CIRCULAR N° 3

LICITACIÓN PÚBLICA N° 17/ 2025
EXPEDIENTE N° 500-001173-2025
OBRA: "AMPLIACION ESTACION TERMINAL DE OMNIBUS DE SAN JUAN – DPTO. CAPITAL"

ACLARACIONES CON CONSULTA

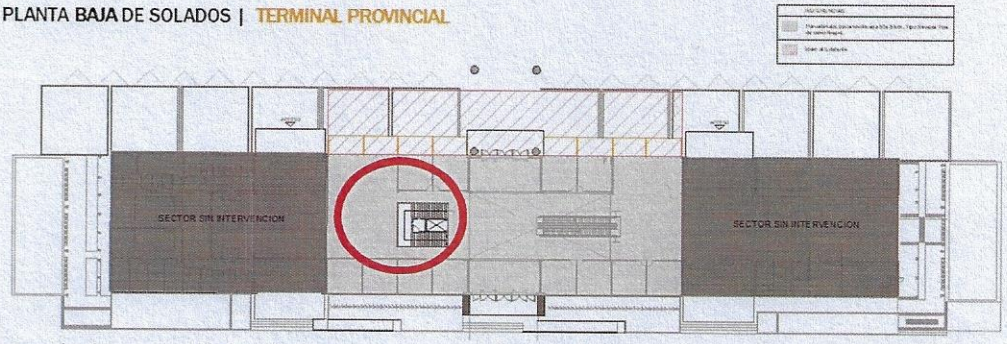
- **Pregunta N° 1:**
  De acuerdo al análisis del anteproyecto, específicamente los plano **DPP-ETOSJ2-A-18 y 19 -Planos Solados Terminal Provincial y Nacional,** se consulta, que tipo de revestimiento de piso y zócalos llevaran las escaleras, puesto que no tienen ninguna designación en dichos planos. Favor aclarar

Respuesta N° 1:
Remitirse a circular N° 2

PLANO DE CARPINTERÍA I PLANTA ALTA TERMINAL NACIONAL
ESC:1:200

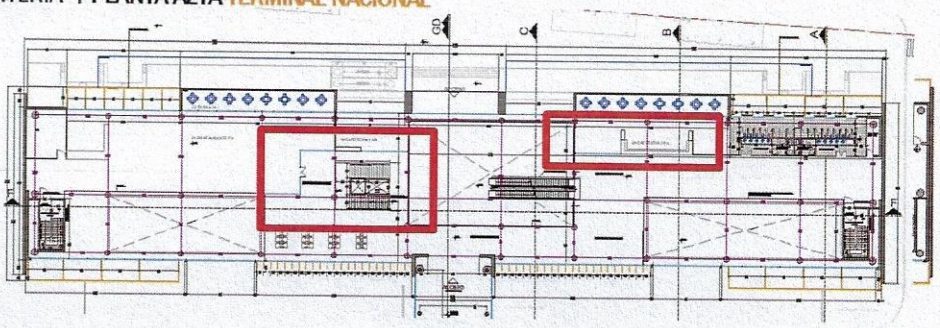
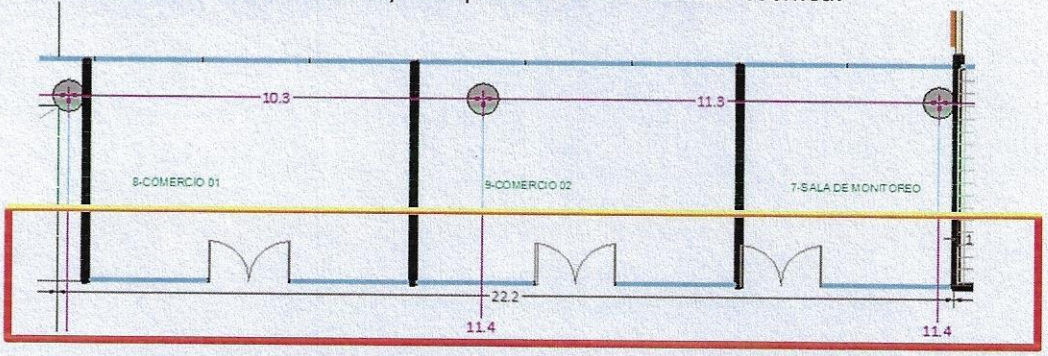
Con respeto al plano **DPP-ETOSJ2-D-01-Plano de Carpinterías Terminal Nacional,** en planta alta, hace falta la carpintería y el cerramiento del acceso a los **locales 20. Cafetería y 21. Restaurante,** observado en el plano **DPP-ETOSJ2-A-04-Planta alta General, mismos locales**. Por favor completar información técnica para cotizar.

Por otro lado, en el plano **DPP-ETOSJ2-D-01-Plano de Carpinterías Terminal Nacional, en planta baja,** los locales 8 y 9 de Comercios; y 7 Sala de monitoreo, figuran las carpinterías P7; se consulta si van acompañada de paños fijos de NPT h = Cielorraso. Favor aclarar y completar la información técnica.

Respuesta N° 3: Carpinterías Terminal Nacional, remitirse a circular N° 1 respuesta 13 y circular N° 3 respuesta 38.
Locales en Terminal Nacional, planta baja, las carpinterías P7. es correcto, van acompañada de paños fijos de NPT hasta el Cielorraso.

P3	MEDIDA	APERTURA	CIERRAPUERTA
	1.00	INTERIOR	SI

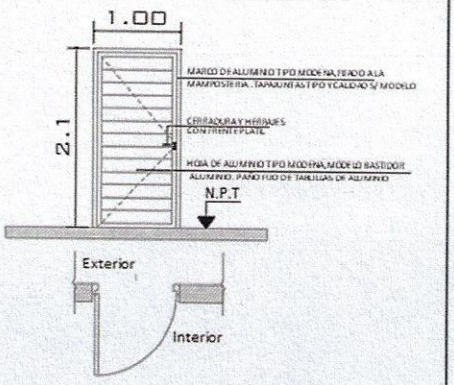
Puertas P3,4,5,6,7, ¿de qué color son y que composición de vidrio o interior es el que se necesita? alguna puerta lleva melamina o todos vidrios? no se aclara bien

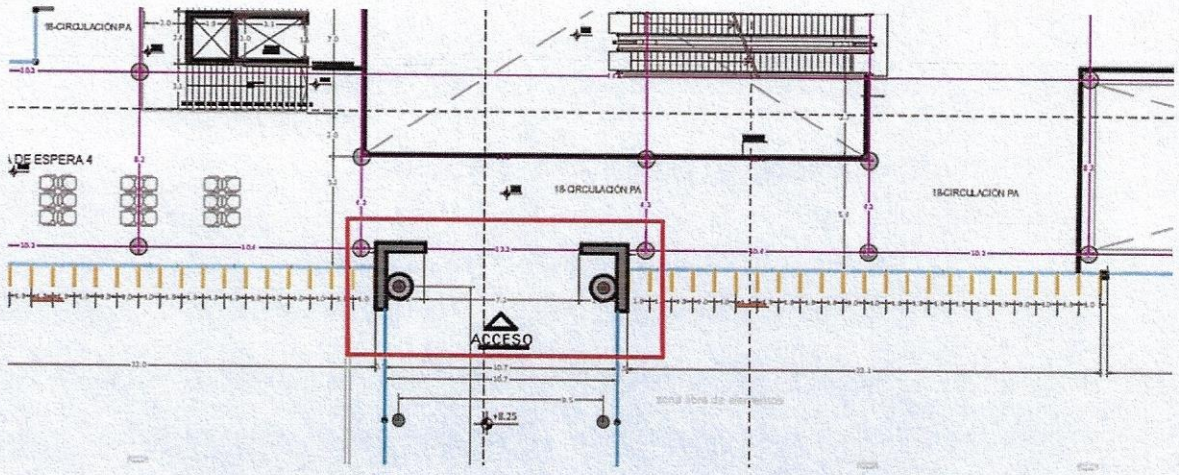
Sobre la fachada ESTE de la Terminal Provincial, los cortes G-G y E-E no coinciden en información respecto al frente integral, falta aclaración de carpinterías en el plano DPP-ETOSJ2-D-03 tanto en planta baja como planta alta, por debajo y por encima del puente. En el corte E-E aparece como frente integral, pero en el corte G-G aparece como muro. Misma situación con fachada OESTE.

La información a utilizar para el desarrollo del Frente integral en PB-PA de ambas terminales, corresponden a ser las del detalle de carpinterías y cortes.

Los Accesos señalados en la imagen que vinculan el puente a las terminales, no llevan puertas.

Fachada Oeste Terminal Provincial

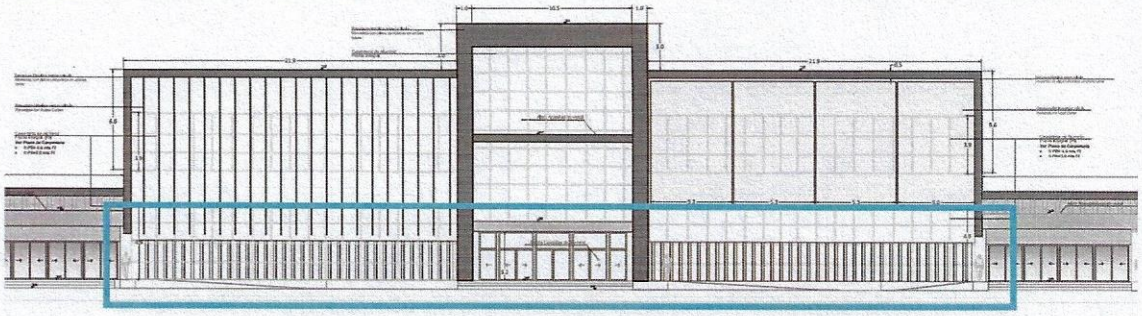
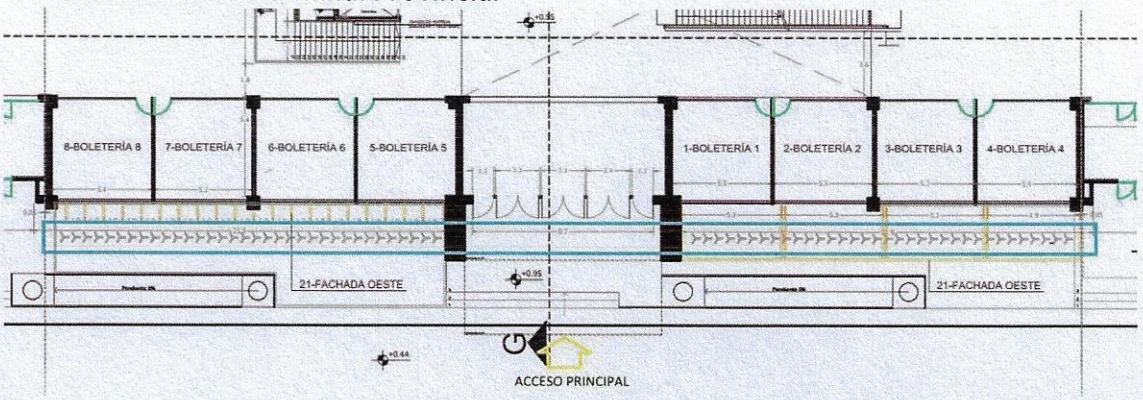
Solicitamos más información referido al material, terminación, ítem donde se deben cotizar, etc, de los cortavistas de que se encuentran en el acceso principal de la Terminal Provincial sobre calle Estados Unidos

Son existentes

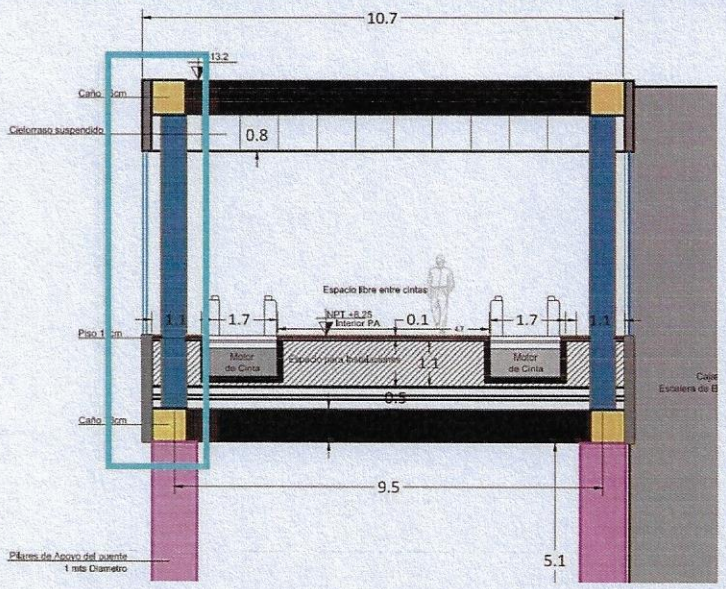
Favor de aclarar el material de cerramiento superior e inferior en el Puente Peatonal

Respuesta N° 26:
El material de cerramiento superior e inferior del puente peatonal es revestida en acero

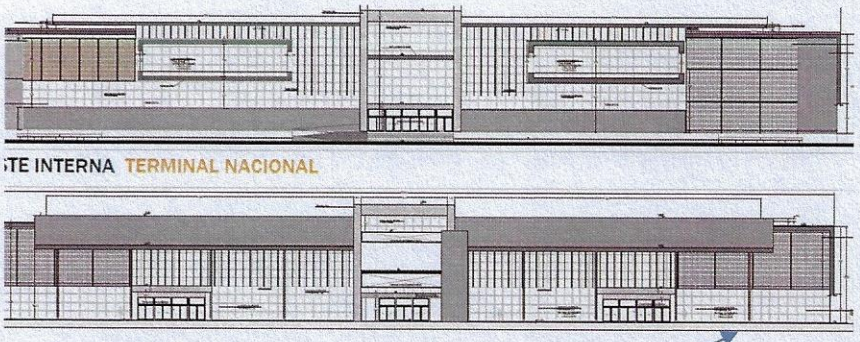
Con respecto a la terminal nacional las fachadas este y oeste no coincide con los cortes AA/BB/CC con respecto al frente integral.....cual es la correcta????

Frente integral interrumpido por tabique

En fachadas frente integral continuo hasta techo metálico

La información a utilizar para el desarrollo del Frente integral en PB-PA de ambas terminales, corresponden a ser las del detalle de carpinterías y cortes.

DETALLE TABIQUE T.C.N.E.-1.1
NUDO VA.TNE-1.1 Y TABIQUE T.C.N.E.-1.1

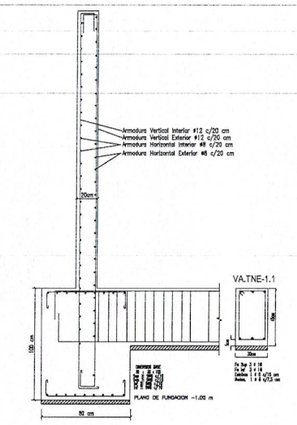
Se requiere un detalle del Tabique de Hº Aº, puesto que en el corte C-C se aprecia su altura (3.2m) y un espesor de 0.20 m. Aclarar su estructura, su fundación al terreno y que terminación tendrá?

Por favor agregar detalles de fundación de muros de H°A° M1, M5, M6, M7 de caja de ascensor y escalera de terminal nacional.....

Se adjunta plano con los detalles solicitados. Plano TN-E01-01

Se envían los detalles solicitados en plano TN-E01-01 y TP-E01-07. Ver planos de Estructura actualizados adjuntos.
